研究評価委員会
「再生可能エネルギー熱利用にかかるコスト低減技術開発」(中間評価)分科会
議事録及び書面による質疑応答

日 時：2021年9月3日(金) 13:00～17:35

**「再生可能エネルギー熱利用にかかるコスト低減技術開発」
(中間評価)分科会**

参考資料 3

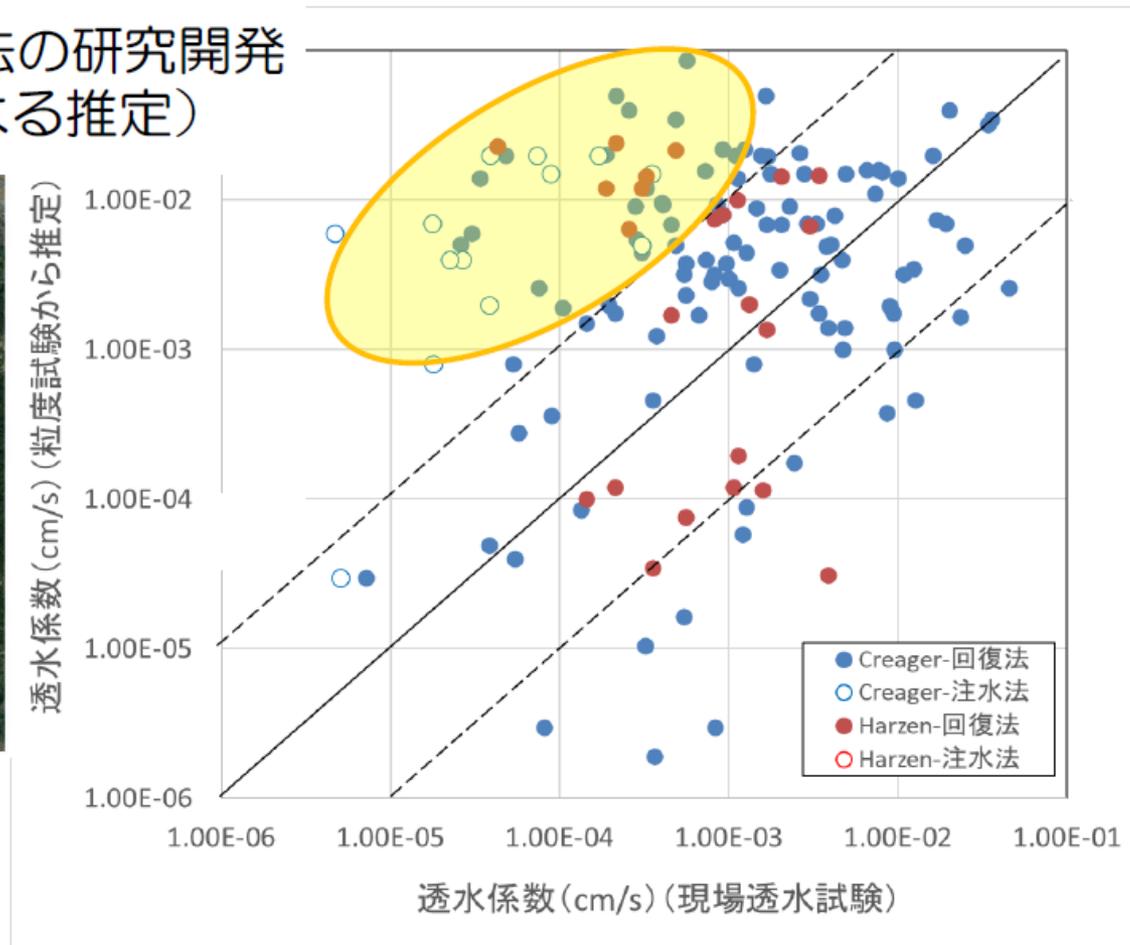
| 17 | 資料 7・II-28~29、及び III-29~30 | (3.2) オープンループ方式地中熱利用における・・・表 II(3.2)-1 研究開発目標と根拠において、①シミュレーションツールによる予測、②地下水揚水可能量予測、③地下水還元可能量予測手法について、目標が掲げられておりどれも大変意義があると思われるが、IIIの【項目別成果】において、進捗及びここまでの成果に関する詳細が記載されていない。例えば、①については LCEM プロトタイプの概要、②では井戸情 | 公開可 | 研究テーマが 2020 年度途中の開始であり、かつ事業原簿を作成した 2021 年 7 月の時点でありますので、まだ 1 年間の成果しかございませんが、現時点での成果は以下のとおりです。 ①システムシミュレーションツールの研究開発 LCEMモジュールはプロトタイプとして、井水温度、井水流量、井水ポンプの消費電力を一定としており、この条件下でシステム全体の消費電力量を計算できることを確認しております。 ②地下水揚水可能量予測手法の研究開発 1) 広域的な透水係数推定手法の研究開発 透水係数の推定に地層の粒径分布を用いる既存手法による推定値を原位置透水試験結果による実測値 | 安田健一 委員 |

| | | <p>報からどのように透水係数を推定するのか、そして実測データ(の一部でも)、③については地下水還元可能量をどんなデータを用いて推測するのか、資料を可能な範囲で示していただくとよいと思われる。</p> | | <p>と比較し、一部のデータでは推定結果に 1 桁程度のずれを生じることを確認しました(参考資料 3 参照)。よって、間隙比等の他のパラメータを加えて推定精度の向上を今後図っていく予定です。</p> <p>2) 地盤調査ボーリング孔を利用した透水係数推定手法の研究開発</p> <p>各種の原位置透水試験や掘削工法を用いたフィールド実験を 2021 年秋に実施できるよう実施計画を策定し、まもなく実施の予定です。これにより最適な手法を選定する予定です。</p> <p>③地下水還元可能量予測手法の研究開発</p> <p>地下水還元では還元井周囲における地層内での目詰まりが影響を与えるため、室内透水実験をさまざまな地層の粒径分布、動水勾配、地下水水質のもとで行うことにしております。これにより、影響の大きいパラメータの抽出し、還元開始前の透水係数からの変化率を求めることにより、地下水還元可能量を予測する方針です。</p> | |

地下水揚水可能量予測手法の研究開発

1) 広域的な透水係数推定手法の研究開発 (既存ボーリングデータによる推定)

粒度試験の結果からの計算値の方が1桁以上大きい
